监 理 通 知 单

工程名称：森源禹州梨园沟 120MWp 光伏发电项目

编号：ZHJL--009

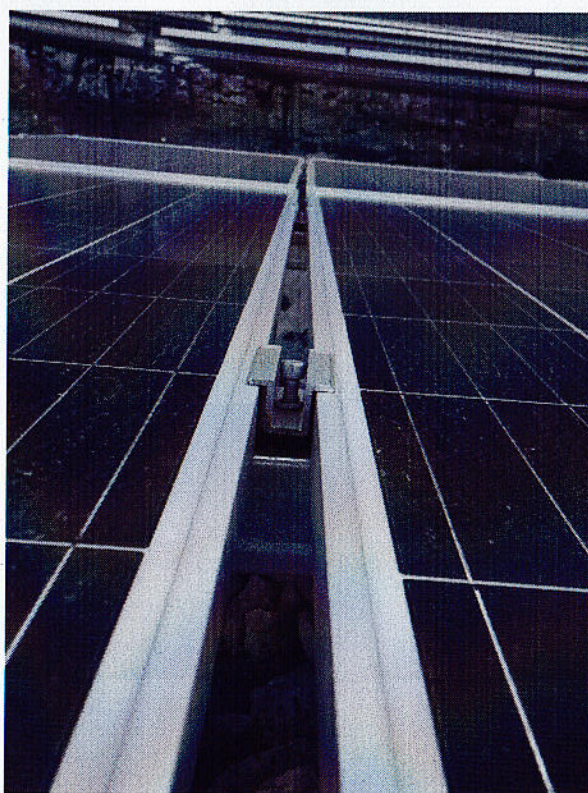
5#区螺丝没打紧

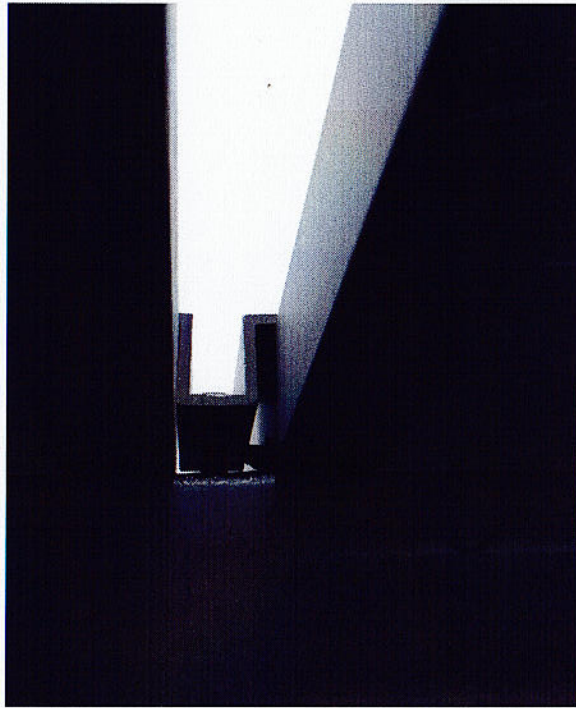
卡扣不紧密，严实。

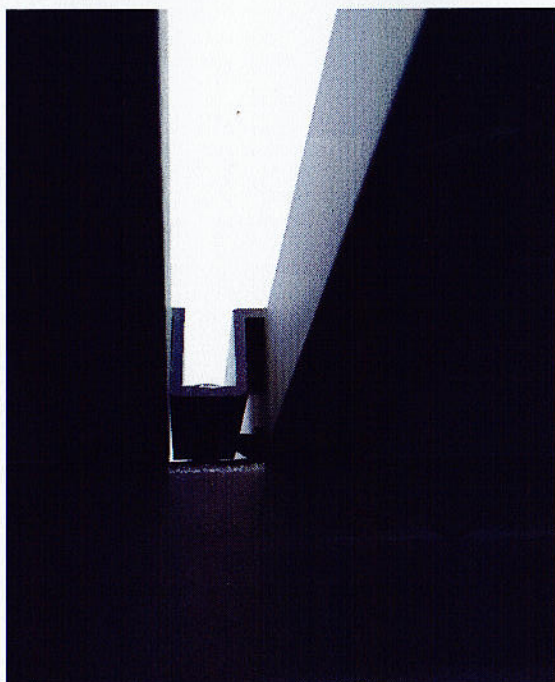
卡扣不紧密，严实。
